改善箇所説明図

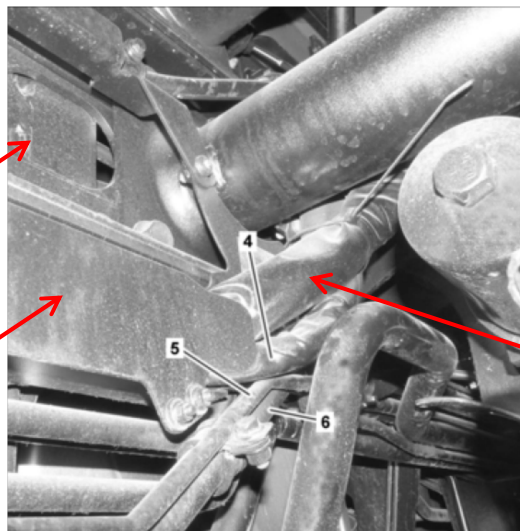
電気配線において、配線組み付け作業が不適切なため、フレームワイヤーハーネスがフレーム周辺部品と干渉しているものがある。そのため、車両振動等により当該ハーネスが損傷し、最悪の場合、走行中にエンジンが停止するおそれがある。

全車両、フレームワイヤーハーネスの組付け状態を確認し、周辺部品と干渉しているものは適切に組付け直す。なお、当該ハーネスに損傷があるものは新品に交換する。
